改善箇所説明図①

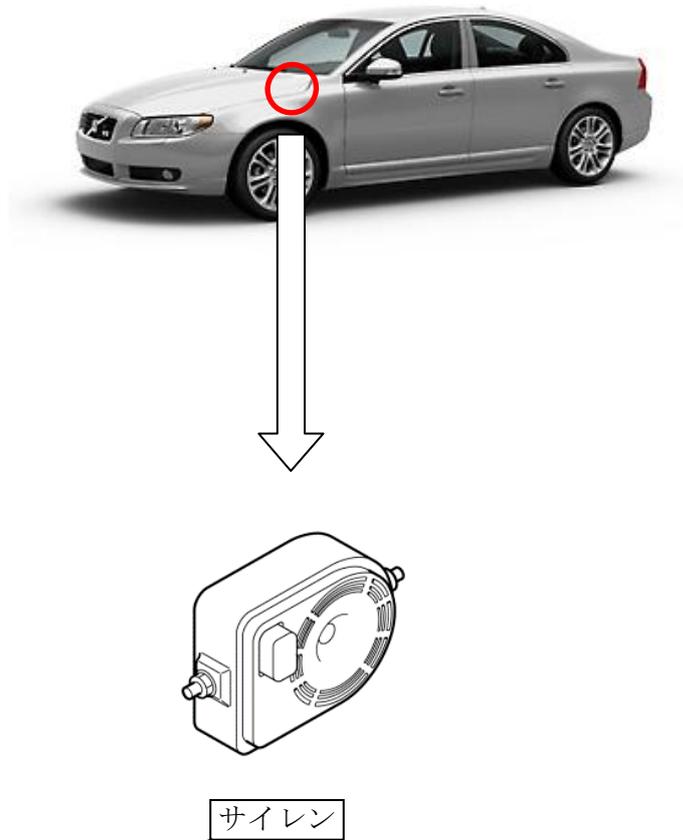
基準不適合発生箇所

盗難発生警報装置のサイレンにおいて、内蔵されているバックアップバッテリーのシールの材質が不適切なため、早期に経時劣化し当該シールが痩せるものがある。そのため、当該バッテリー液が漏れ、サイレンの基板が損傷し、盗難発生警報装置が誤作動するおそれがある。

改善の内容

全車両、サイレンを良品と交換する。

識別

左前席ドアヒンジ取り付けボルトに黄色ペイントを塗布する。
